DODATEK Č. 1 SMLOUVY O DÍLO

„Sociální služby Uherské Hradiště, p.o. - DZP Velehrad Buchlovská - odstranění havarijního stavu oken, dveří a dřevěných ochozů“uzavřené dle § 2586 a n. zákona č. 89/2012 Sb., občanský zákoník, ve znění pozdějších předpisů
(dále jen „občanský zákoník“)

Změnový list

číslo: ZL č. 01

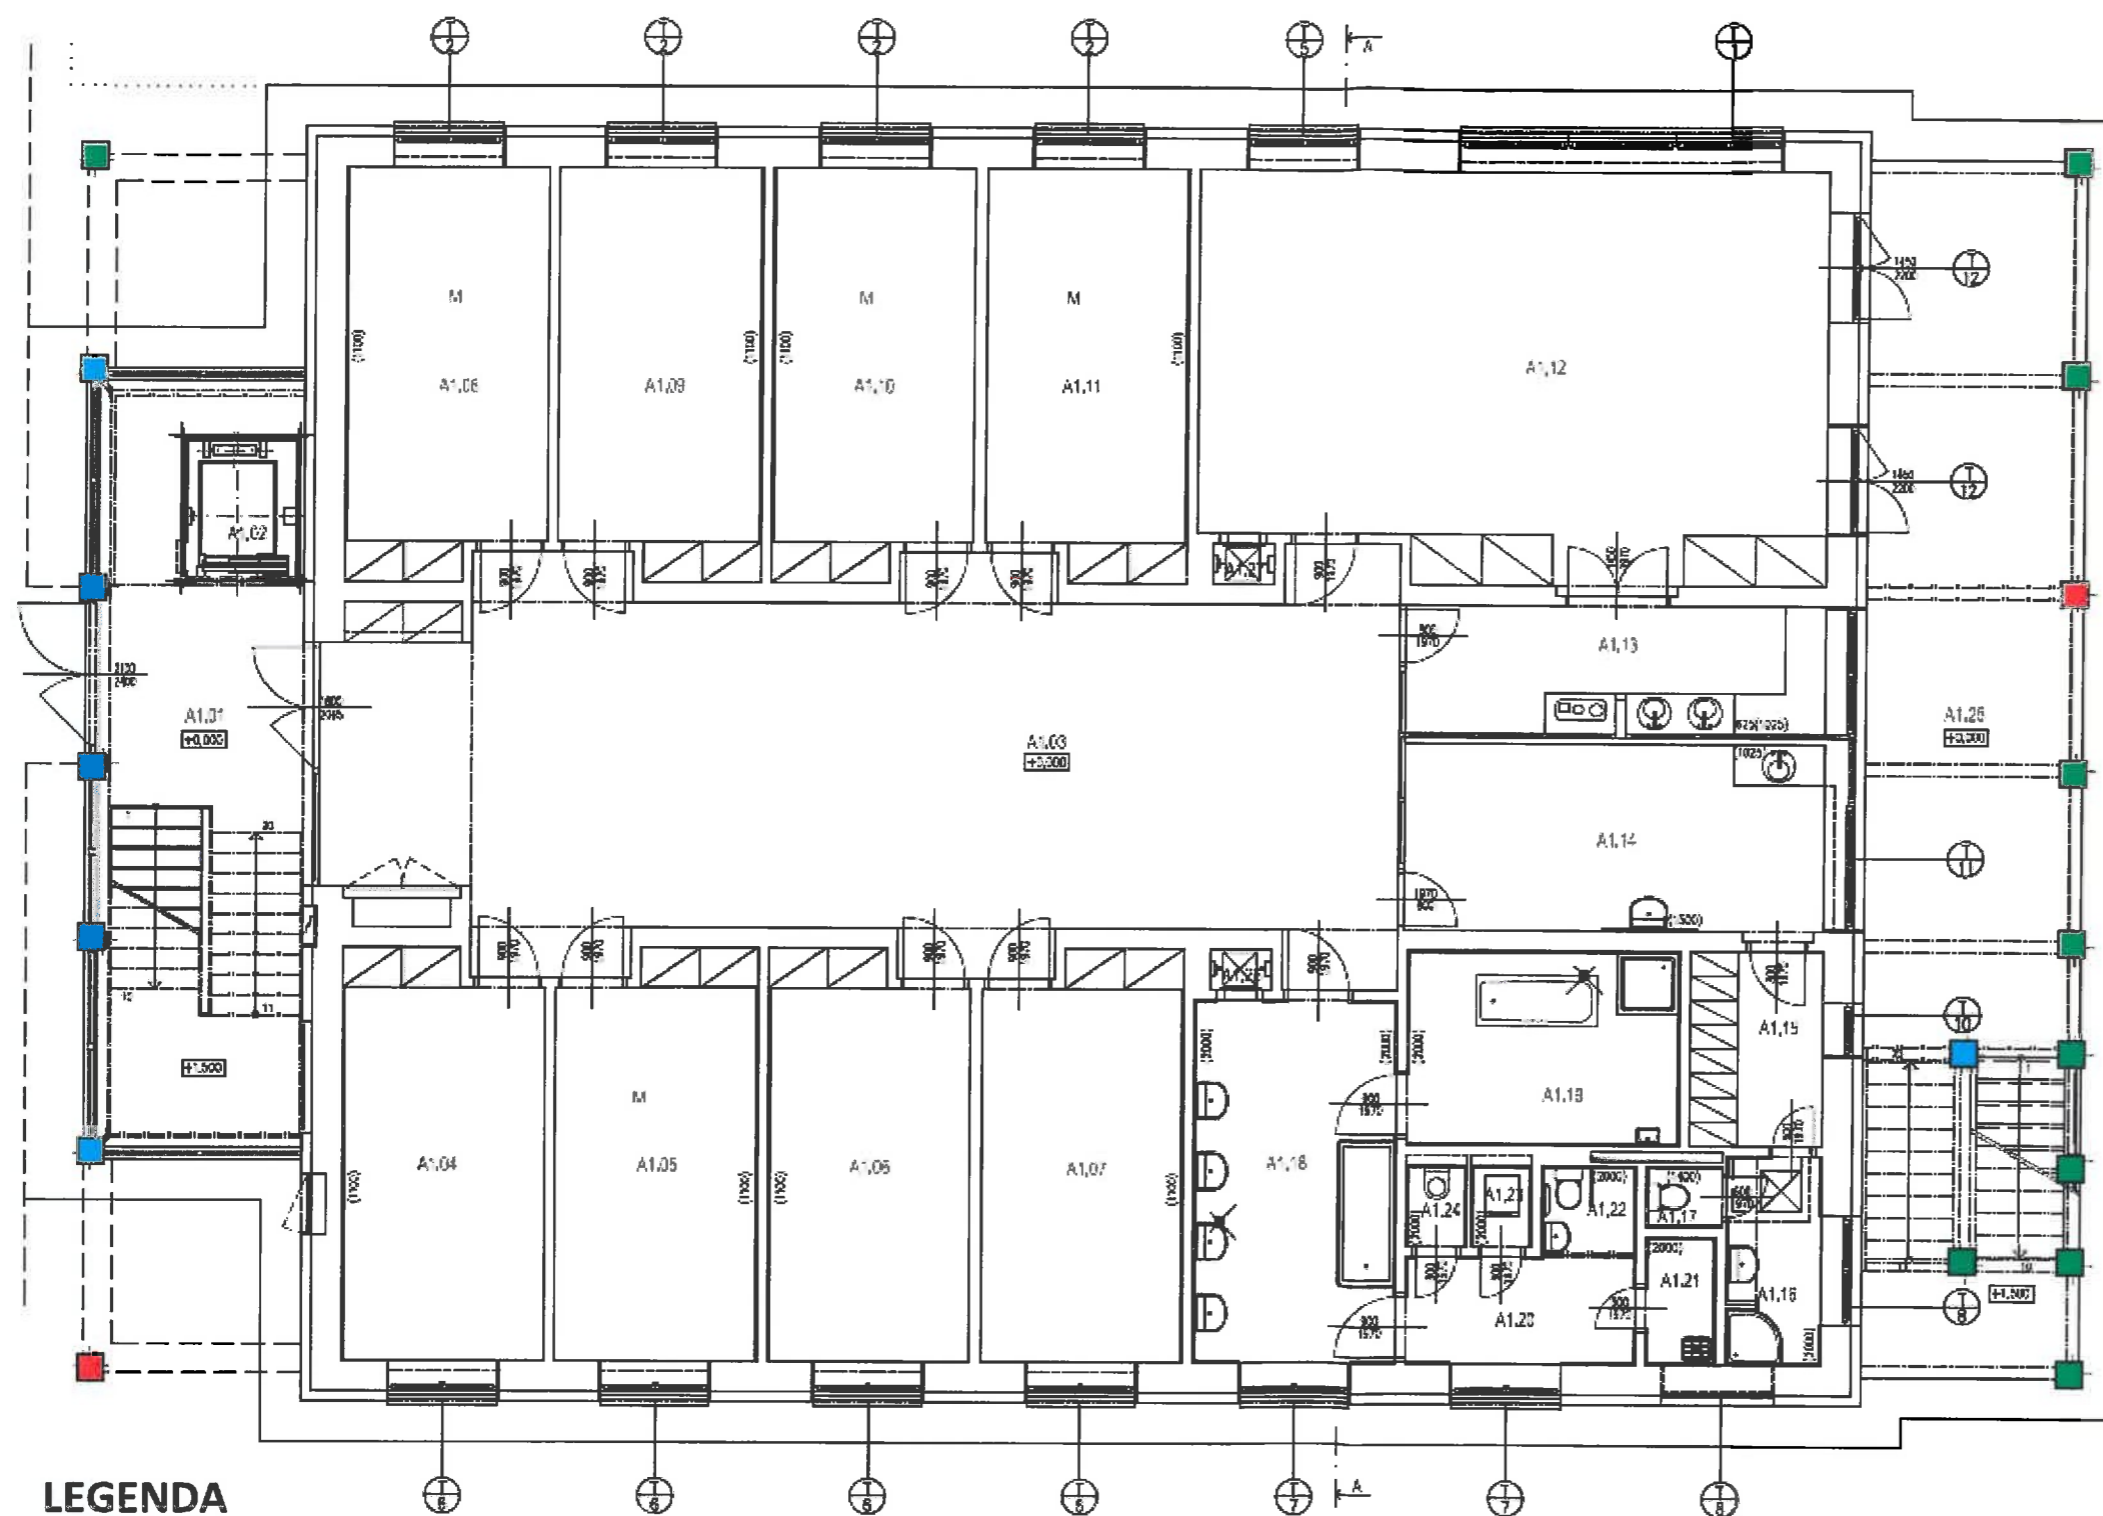
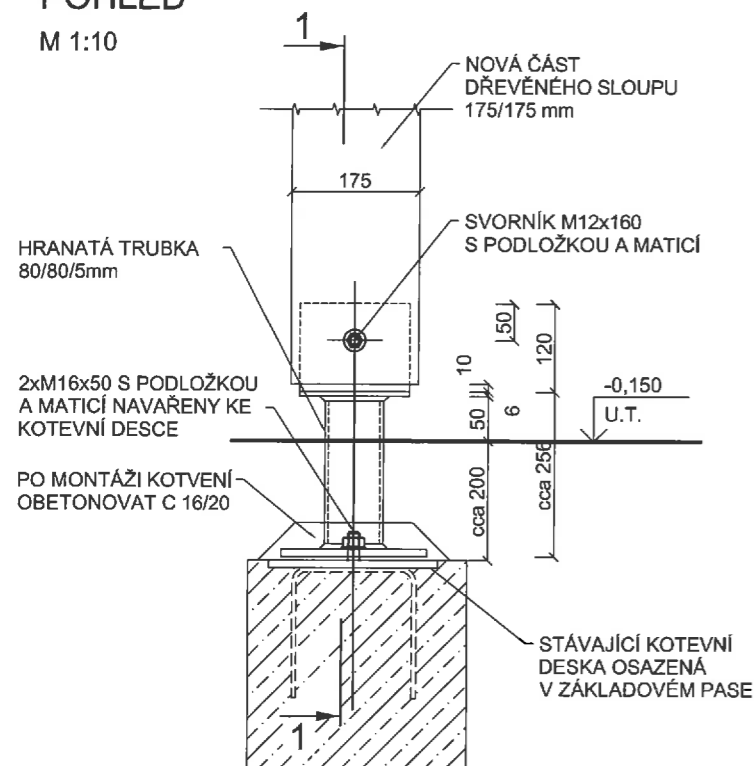
- KOTVENÍ TYP „A“ - 4ks - navrženo v rámci PD (havarijní stav)
 - KOTVENÍ TYP „B“ - 41 ks - navrženo nově
 - KOTVENÍ PŮVODNÍ - 5 ks – ponecháno (prosklené stěny)
- Celkem 50 ks**

- KOTVENÍ TYP „A“ - 2ks - navrženo v rámci PD (havarijní stav)
- KOTVENÍ TYP „B“ - 10 ks - navrženo nově
- KOTVENÍ PŮVODNÍ - 6 ks – ponecháno (prosklené stěny)

Výměna kotvení prvků spočívá v náhradě části stávajících sloupů za nové. Kotvení k základové patce vychází z původního návrhu v projektové dokumentaci sanace s tím rozdílem, že u nově navrženého kotvení bude využito části původních kotevních zámečnických prvků, které se dosud nacházejí v dobrém technickém stavu. Podrobnosti jsou doloženy v grafické příloze.

KOTVENÍ - TYP "A"

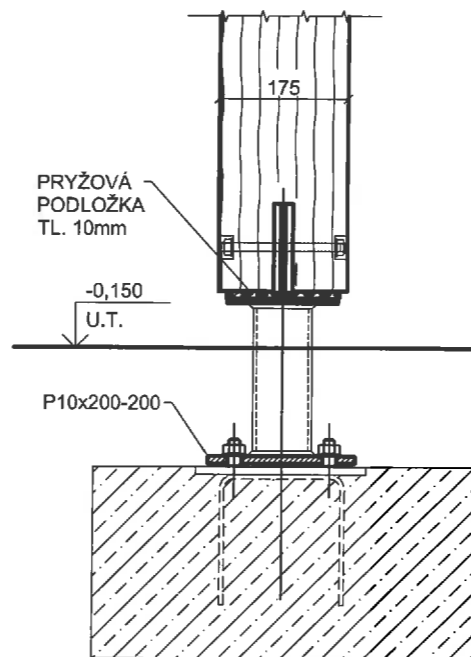
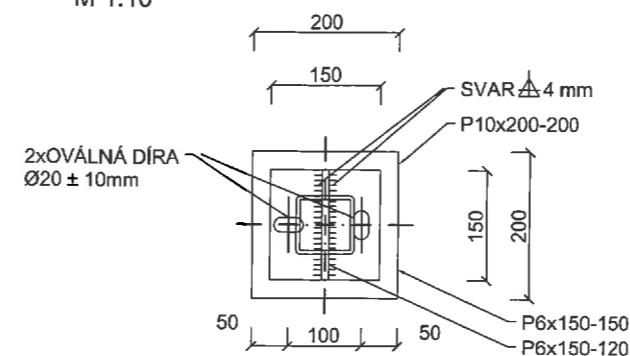
OCELOVÝ KOTEVNÍ PRVEK PRO UCHYCENÍ DŘEVĚNÉHO SLOUPU PRŮŘEZU 175/175 mm DO BETONOVÉHO ZÁKLADU
POVRCHOVÁ ÚPRAVA ŽÁROVĚ ZINKOVÁNÍ

KOTVENÍ - TYP "B"

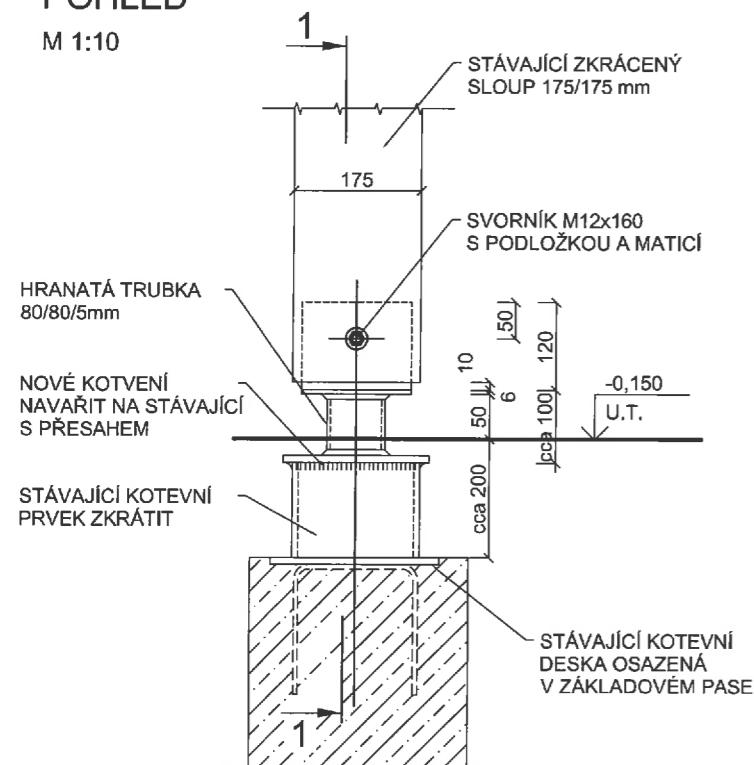
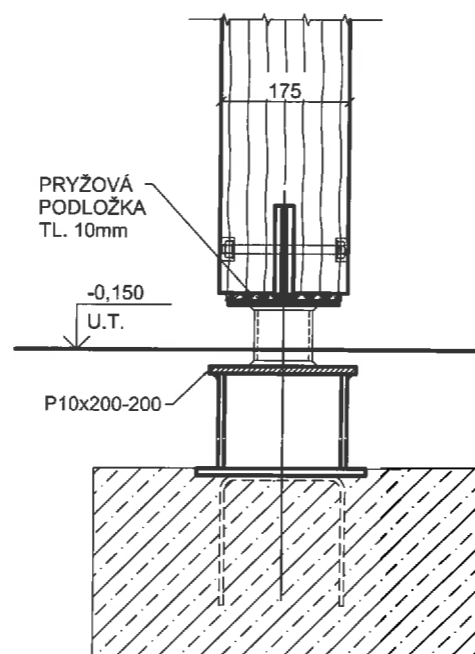
Jednotlivé sloupy dřevěného sloupořadí jsou kotveny pomocí ocelových „botek“ do kotevních ploten základových pasů, přičemž je dřevěný průřez paty sloupů namáhán působením srážkové vody.
